イワウベツ川支流赤イ川河川工作物（町導水管）改良案について

2008.1.30

斜里町役場環境保全課

A 案

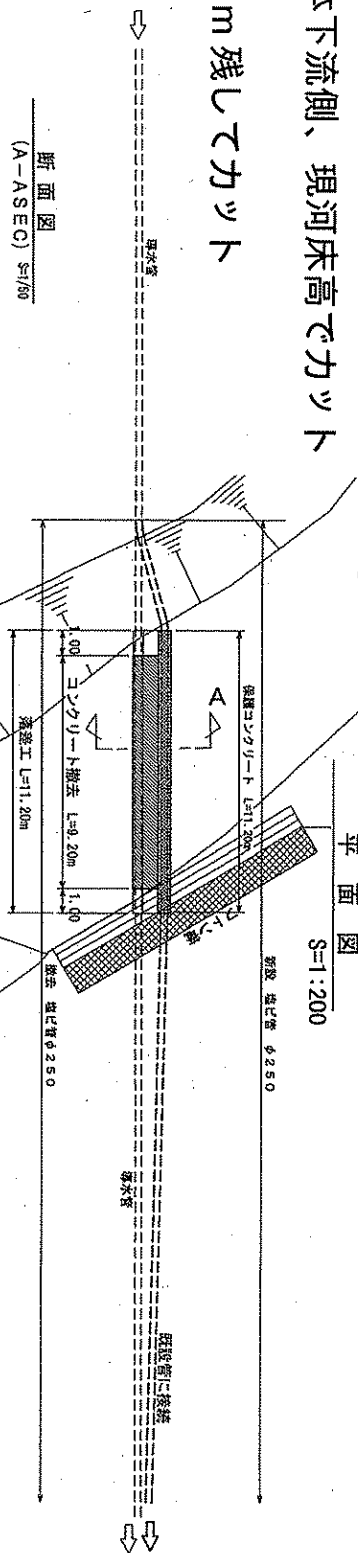
町としては改良後の堤体が将来再び魚類の遡上を阻害することのないよう、技術的に可能な限り除去したい考えだが、上流への影響および魚類の遡上能力等も考慮した上での適切な高さや幅、形状等について WG 委員のご助言をいただきたい。

- ・ 高さ：堤体下流側、現河床高でカット
- ・ 幅：両岸 1m 残してカット
